工程指示 / 要求簡箋(E.I.)

工程指示編號：EI / 0996 / 19

工程名稱：觀塘裕民坊

工程項目：幕牆 趟門底橫修梗橫位置 填膠封孔

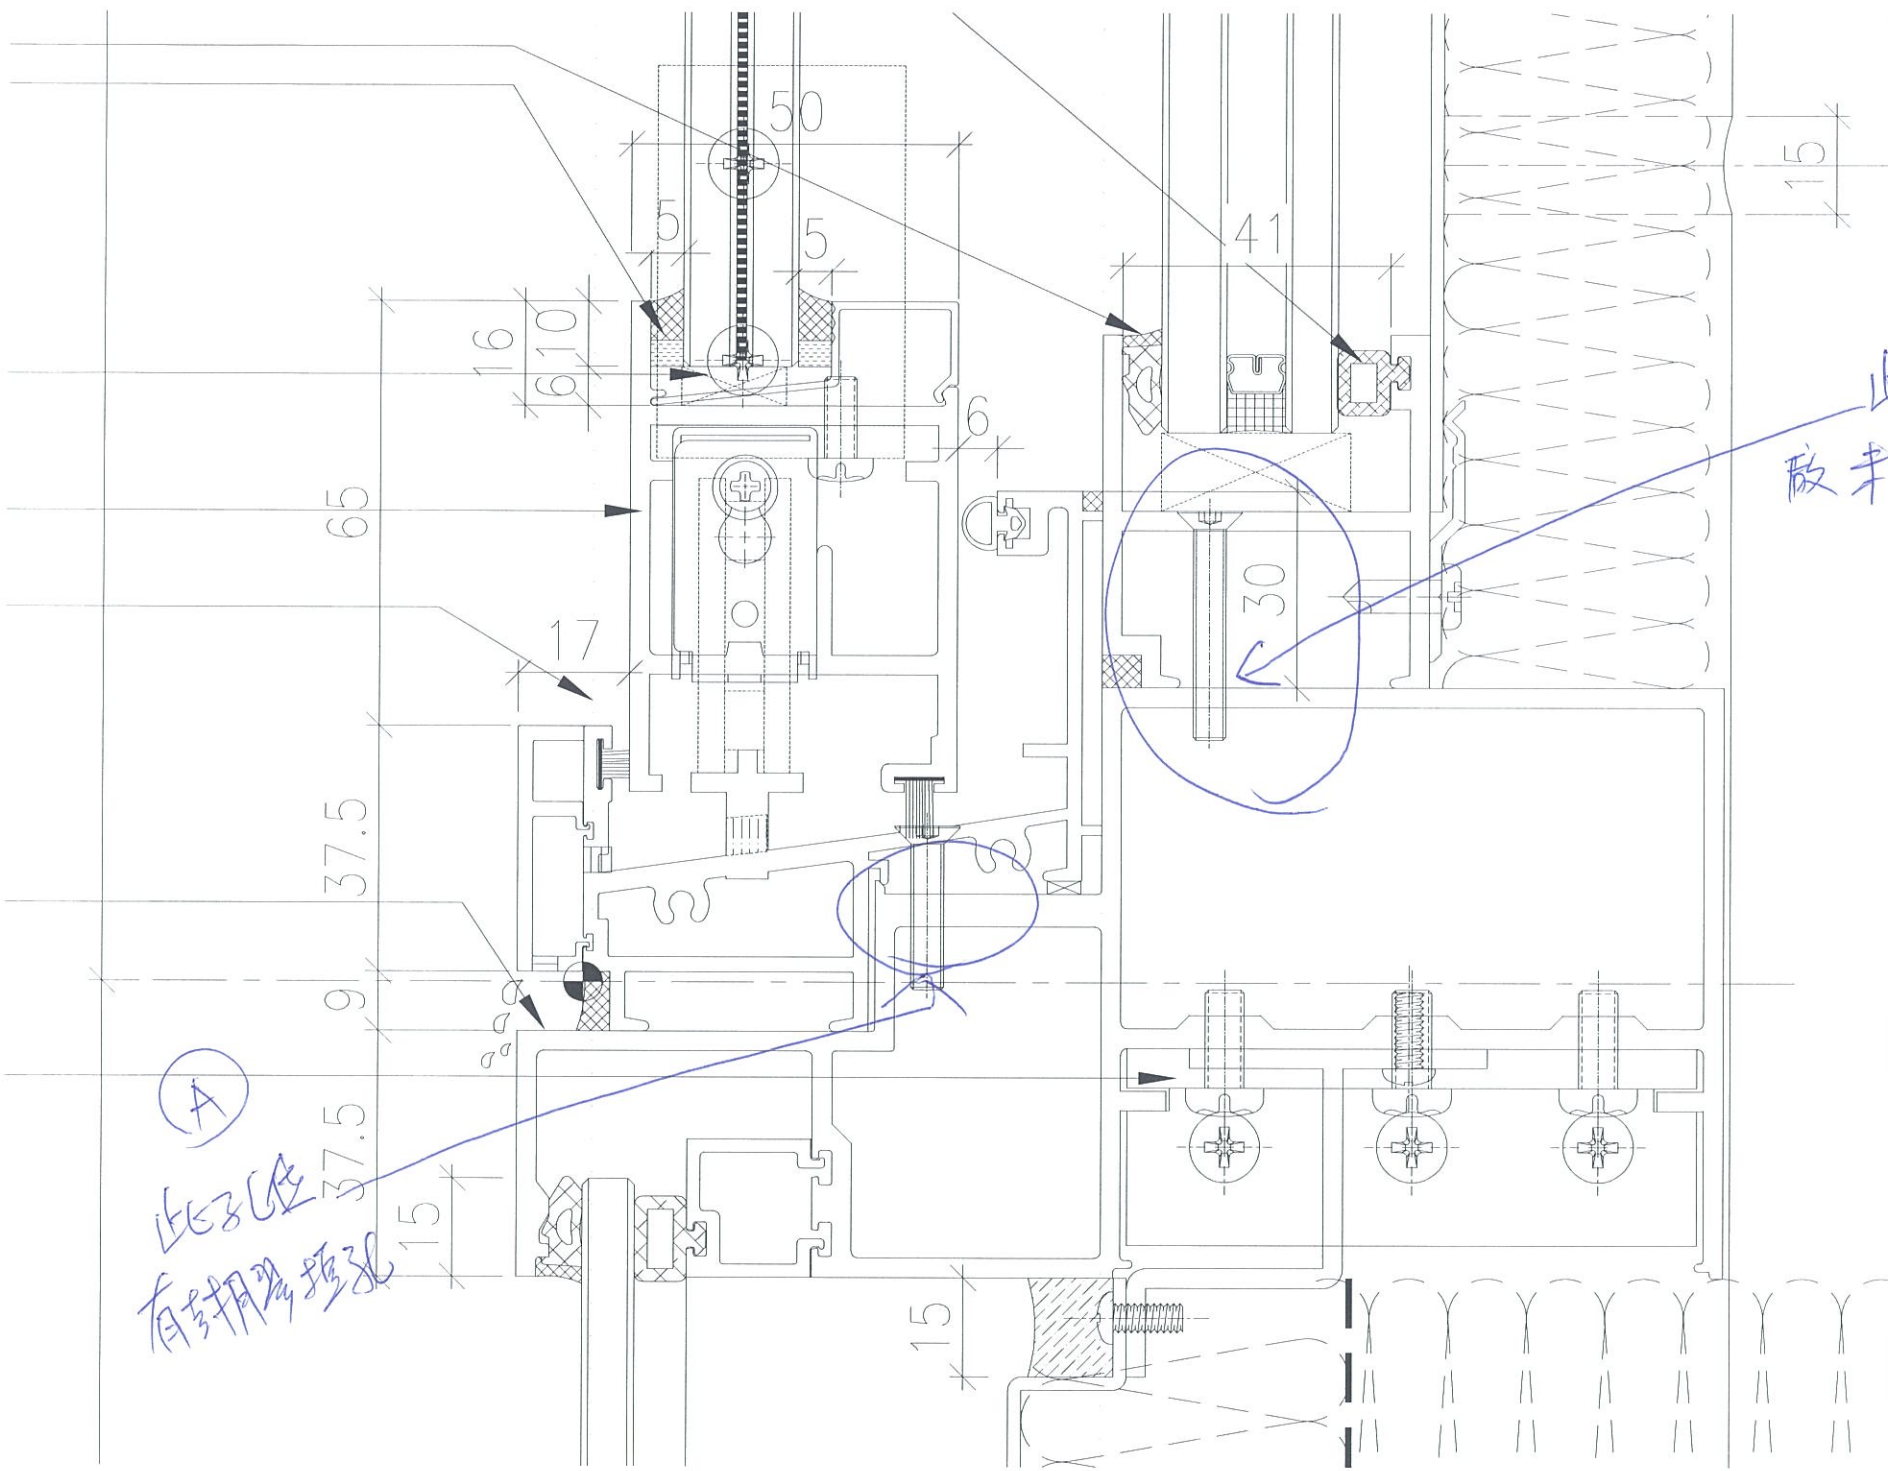
如圖示，趟門底橫料，修梗橫位置未有填膠封孔

此孔位  
有密封胶填充孔

此孔位  
尚未封膠填孔

① 請出貨前在廠填膠封孔，以免入水

地盤 =  
② 已出咗到現場的底控，未修趟門梗位請補膠封孔

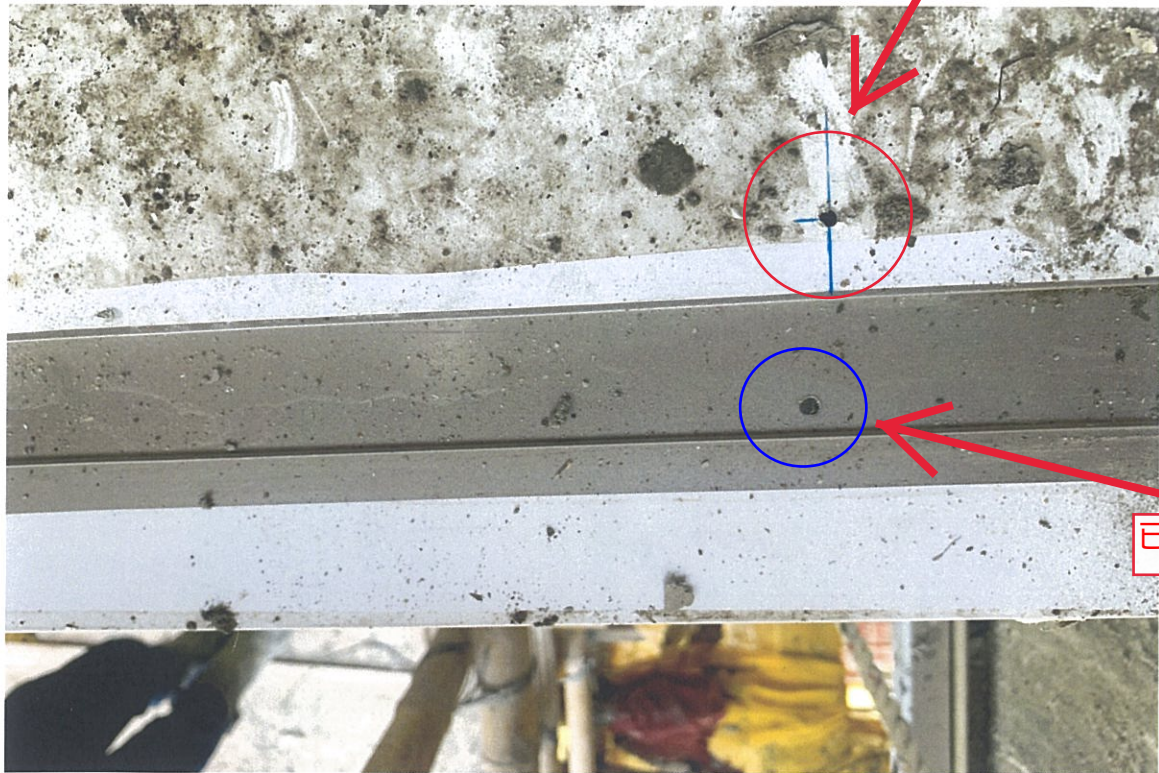
未有唧膠封孔

已有唧膠封孔

走動門底插
